令和 4 年 8 月 1 0 日付け発室発第 63 号をもちまして報告いたしました「敦賀発電所 安全実績指標の報告について（令和 4 年度第 1 四半期）」を下記のとおり修正いたします。

敦賀発電所 安全実績指標の報告について（令和 4 年度第 1 四半期）のうち、敦賀発電所 2 号機の「安全系の使用不能時間割合（非常用交流電源）」及び「安全系の機能故障件数（運転上の制限逸脱件数）」を別紙 1 及び別紙 2 のとおり一部修正する。

2022年度第1四半期 安全実績指標(PI)
日本原子力発電株式会社 敦賀発電所 2号機

令和4年度第1四半期安全実績PIデータの修正前後表（敦賀発電所2号機）

安全系の使用不能時間割合(非常用交流電源)

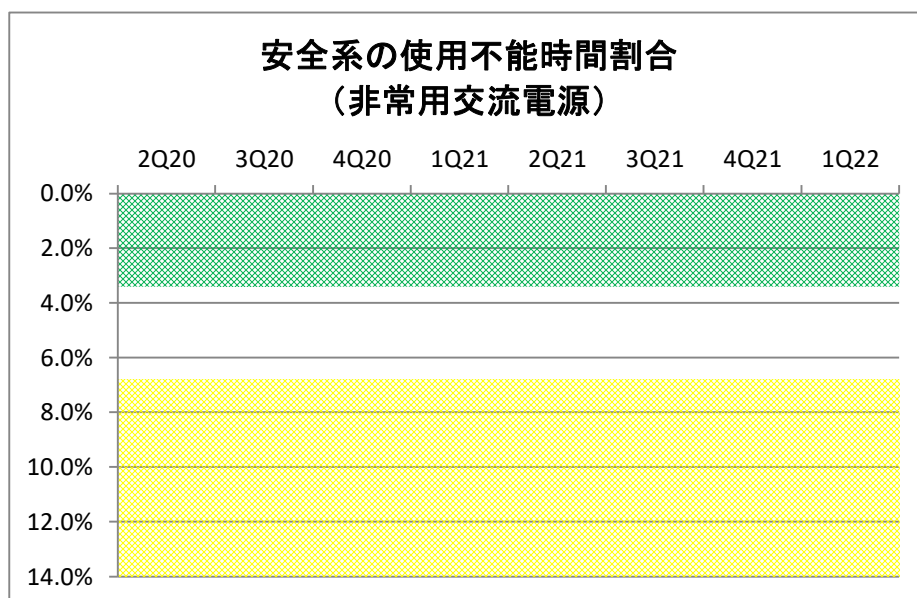
修正前	修正後	変更理由																																																																																																																														
2022年度第1四半期 安全実績指標(PI) 日本原子力発電株式会社 敦賀発電所 2号機	2022年度第1四半期 安全実績指標(PI) 日本原子力発電株式会社 敦賀発電所 2号機																																																																																																																															
安全系の使用不能時間割合(非常用交流電源)	安全系の使用不能時間割合(非常用交流電源)																																																																																																																															
<table border="1"> <thead> <tr> <th></th> <th>2Q20</th> <th>3Q20</th> <th>4Q20</th> <th>1Q21</th> <th>2Q21</th> <th>3Q21</th> <th>4Q21</th> <th>1Q22</th> </tr> </thead> <tbody> <tr> <td>LCO逸脱時間の合計</td> <td>0</td> <td>0</td> <td>0</td> <td>0</td> <td>0</td> <td>0</td> <td>0</td> <td>0</td> </tr> <tr> <td>臨界時間数</td> <td>0</td> <td>0</td> <td>0</td> <td>0</td> <td>0</td> <td>0</td> <td>0</td> <td>0</td> </tr> <tr> <td>過去12四半期のLCO逸脱時間の合計</td> <td>0</td> <td>0</td> <td>0</td> <td>0</td> <td>0</td> <td>0</td> <td>0</td> <td>0</td> </tr> <tr> <td>過去12四半期の臨界時間数の合計</td> <td>0</td> <td>0</td> <td>0</td> <td>0</td> <td>0</td> <td>0</td> <td>0</td> <td>0</td> </tr> <tr> <td>PI値</td> <td>#N/A</td> <td>#N/A</td> <td>#N/A</td> <td>#N/A</td> <td>#N/A</td> <td>#N/A</td> <td>#N/A</td> <td>#N/A</td> </tr> <tr> <td>評価</td> <td>#N/A</td> <td>#N/A</td> <td>#N/A</td> <td>#N/A</td> <td>#N/A</td> <td>#N/A</td> <td>#N/A</td> <td>#N/A</td> </tr> </tbody> </table>		2Q20	3Q20	4Q20	1Q21	2Q21	3Q21	4Q21	1Q22	LCO逸脱時間の合計	0	0	0	0	0	0	0	0	臨界時間数	0	0	0	0	0	0	0	0	過去12四半期のLCO逸脱時間の合計	0	0	0	0	0	0	0	0	過去12四半期の臨界時間数の合計	0	0	0	0	0	0	0	0	PI値	#N/A	#N/A	#N/A	#N/A	#N/A	#N/A	#N/A	#N/A	評価	#N/A	#N/A	#N/A	#N/A	#N/A	#N/A	#N/A	#N/A	<table border="1"> <thead> <tr> <th></th> <th>2Q20</th> <th>3Q20</th> <th>4Q20</th> <th>1Q21</th> <th>2Q21</th> <th>3Q21</th> <th>4Q21</th> <th>1Q22</th> </tr> </thead> <tbody> <tr> <td>LCO逸脱時間の合計</td> <td>0</td> <td>0</td> <td>0</td> <td>0</td> <td>0</td> <td>0</td> <td>23</td> <td>0</td> </tr> <tr> <td>臨界時間数</td> <td>0</td> <td>0</td> <td>0</td> <td>0</td> <td>0</td> <td>0</td> <td>0</td> <td>0</td> </tr> <tr> <td>過去12四半期のLCO逸脱時間の合計</td> <td>0</td> <td>0</td> <td>0</td> <td>0</td> <td>0</td> <td>0</td> <td>23</td> <td>23</td> </tr> <tr> <td>過去12四半期の臨界時間数の合計</td> <td>0</td> <td>0</td> <td>0</td> <td>0</td> <td>0</td> <td>0</td> <td>0</td> <td>0</td> </tr> <tr> <td>PI値</td> <td>#N/A</td> <td>#N/A</td> <td>#N/A</td> <td>#N/A</td> <td>#N/A</td> <td>#N/A</td> <td>#N/A</td> <td>#N/A</td> </tr> <tr> <td>評価</td> <td>#N/A</td> <td>#N/A</td> <td>#N/A</td> <td>#N/A</td> <td>#N/A</td> <td>#N/A</td> <td>#N/A</td> <td>#N/A</td> </tr> </tbody> </table>		2Q20	3Q20	4Q20	1Q21	2Q21	3Q21	4Q21	1Q22	LCO逸脱時間の合計	0	0	0	0	0	0	23	0	臨界時間数	0	0	0	0	0	0	0	0	過去12四半期のLCO逸脱時間の合計	0	0	0	0	0	0	23	23	過去12四半期の臨界時間数の合計	0	0	0	0	0	0	0	0	PI値	#N/A	#N/A	#N/A	#N/A	#N/A	#N/A	#N/A	#N/A	評価	#N/A	#N/A	#N/A	#N/A	#N/A	#N/A	#N/A	#N/A	2022年1月の敦賀発電所2号機Aディーゼル発電機の運転上の制限の逸脱を反映した。

2Q20	3Q20	4Q20	1Q21	2Q21	3Q21	4Q21	1Q22
LCO逸脱時間の合計	0	0	0	0	0	0	23	0
臨界時間数	0	0	0	0	0	0	0	0
過去12四半期のLCO逸脱時間の合計	0	0	0	0	0	0	23	23
過去12四半期の臨界時間数の合計	0	0	0	0	0	0	0	0
PI値	#N/A	#N/A	#N/A	#N/A	#N/A	#N/A	#N/A	#N/A
評価	#N/A	#N/A	#N/A	#N/A	#N/A	#N/A	#N/A	#N/A

安全系の機能故障件数(運転上の制限逸脱件数)

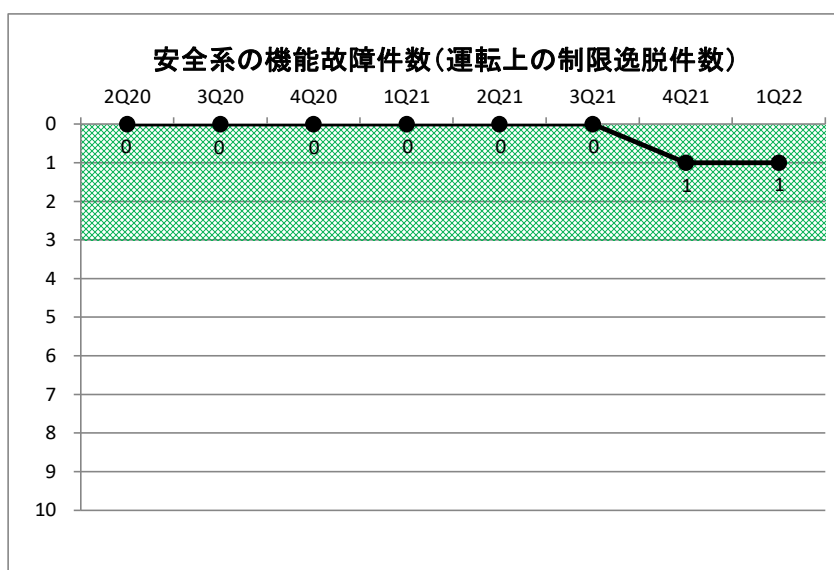
修正前	修正後	変更理由																																																																																																										
<p>2022年度第1四半期 安全実績指標 (PI) 日本原子力発電株式会社 敦賀発電所 2号機</p> <p>安全系の機能故障件数(運転上の制限逸脱件数)</p> <table border="1"> <thead> <tr> <th></th> <th>2Q20</th> <th>3Q20</th> <th>4Q20</th> <th>1Q21</th> <th>2Q21</th> <th>3Q21</th> <th>4Q21</th> <th>1Q22</th> </tr> </thead> <tbody> <tr> <td>四半期に報告された影響緩和系の機能故障件数(LCO逸脱件数)</td> <td>0</td> <td>0</td> <td>0</td> <td>0</td> <td>0</td> <td>0</td> <td>0</td> <td>0</td> </tr> <tr> <td>過去4四半期の影響緩和系の機能故障件数(LCO逸脱件数)</td> <td>0</td> <td>0</td> <td>0</td> <td>0</td> <td>0</td> <td>0</td> <td>0</td> <td>0</td> </tr> <tr> <td>PI値</td> <td>0</td> <td>0</td> <td>0</td> <td>0</td> <td>0</td> <td>0</td> <td>0</td> <td>0</td> </tr> <tr> <td>評価</td> <td>緑</td> <td>緑</td> <td>緑</td> <td>緑</td> <td>緑</td> <td>緑</td> <td>緑</td> <td>緑</td> </tr> </tbody> </table> <p>しきい値</p> <table border="1"> <tr><td>緑</td><td>3以下</td></tr> <tr><td>白</td><td>4以上</td></tr> <tr><td>黄</td><td>設定なし</td></tr> <tr><td>赤</td><td>設定なし</td></tr> </table>		2Q20	3Q20	4Q20	1Q21	2Q21	3Q21	4Q21	1Q22	四半期に報告された影響緩和系の機能故障件数(LCO逸脱件数)	0	0	0	0	0	0	0	0	過去4四半期の影響緩和系の機能故障件数(LCO逸脱件数)	0	0	0	0	0	0	0	0	PI値	0	0	0	0	0	0	0	0	評価	緑	緑	緑	緑	緑	緑	緑	緑	緑	3以下	白	4以上	黄	設定なし	赤	設定なし	<p>2022年度第1四半期 安全実績指標 (PI) 日本原子力発電株式会社 敦賀発電所 2号機</p> <p>安全系の機能故障件数(運転上の制限逸脱件数)</p> <table border="1"> <thead> <tr> <th></th> <th>2Q20</th> <th>3Q20</th> <th>4Q20</th> <th>1Q21</th> <th>2Q21</th> <th>3Q21</th> <th>4Q21</th> <th>1Q22</th> </tr> </thead> <tbody> <tr> <td>四半期に報告された影響緩和系の機能故障件数(LCO逸脱件数)</td> <td>0</td> <td>0</td> <td>0</td> <td>0</td> <td>0</td> <td>0</td> <td>1</td> <td>0</td> </tr> <tr> <td>過去4四半期の影響緩和系の機能故障件数(LCO逸脱件数)</td> <td>0</td> <td>0</td> <td>0</td> <td>0</td> <td>0</td> <td>0</td> <td>1</td> <td>1</td> </tr> <tr> <td>PI値</td> <td>0</td> <td>0</td> <td>0</td> <td>0</td> <td>0</td> <td>0</td> <td>1</td> <td>1</td> </tr> <tr> <td>評価</td> <td>緑</td> <td>緑</td> <td>緑</td> <td>緑</td> <td>緑</td> <td>緑</td> <td>緑</td> <td>緑</td> </tr> </tbody> </table> <p>しきい値</p> <table border="1"> <tr><td>緑</td><td>3以下</td></tr> <tr><td>白</td><td>4以上</td></tr> <tr><td>黄</td><td>設定なし</td></tr> <tr><td>赤</td><td>設定なし</td></tr> </table>		2Q20	3Q20	4Q20	1Q21	2Q21	3Q21	4Q21	1Q22	四半期に報告された影響緩和系の機能故障件数(LCO逸脱件数)	0	0	0	0	0	0	1	0	過去4四半期の影響緩和系の機能故障件数(LCO逸脱件数)	0	0	0	0	0	0	1	1	PI値	0	0	0	0	0	0	1	1	評価	緑	緑	緑	緑	緑	緑	緑	緑	緑	3以下	白	4以上	黄	設定なし	赤	設定なし	<p>2022年1月の敦賀発電所2号機Aディーゼル発電機の運転上の制限の逸脱を反映した</p>

2Q20	3Q20	4Q20	1Q21	2Q21	3Q21	4Q21	1Q22
四半期に報告された影響緩和系の機能故障件数(LCO逸脱件数)	0	0	0	0	0	0	1	0
過去4四半期の影響緩和系の機能故障件数(LCO逸脱件数)	0	0	0	0	0	0	1	1
PI値	0	0	0	0	0	0	1	1
評価	緑	緑	緑	緑	緑	緑	緑	緑
